Avis délibéré sur

**le projet de construction d'une centrale photovoltaïque
implantée sur le territoire de la commune de Bêlâbre (36)
au lieu-dit les Tardets**

N°MRAe 2024-4755

Figure 3 : configuration du raccordement électrique (Source : dossier, étude d'impact page 320)

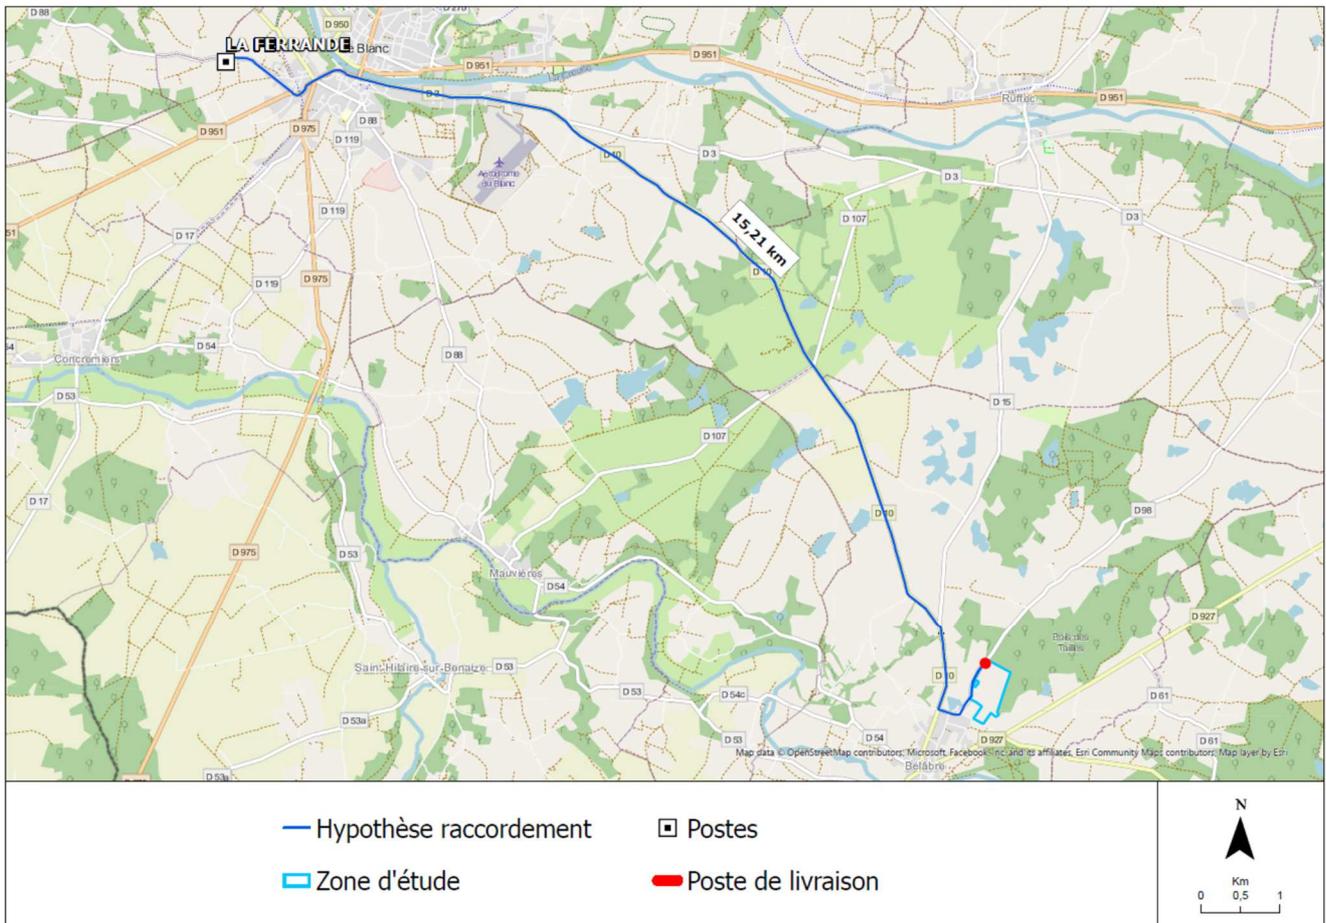
Les modalités de raccordement du parc au réseau de distribution sont exposées aux pages 319 et 320 de l'étude d'impact. Le raccordement prévisionnel du parc est prévu au poste source du Blanc (le) dit « de la Ferrande », situé à 12 km à vol d'oiseau. Les câbles nécessaires à ce raccordement seront enfouis le long de chemins et de routes existantes sur un linéaire d'environ 15,5 km. L'ensemble des enjeux environnementaux réside dans la phase de travaux d'enfouissement des câbles. Le fait, de faire courir les câbles le long de voiries existantes, limite fortement les impacts. Compte tenu des conditions de raccordement, les impacts liés à ce dernier apparaissent convenablement étudiés et sont acceptables.
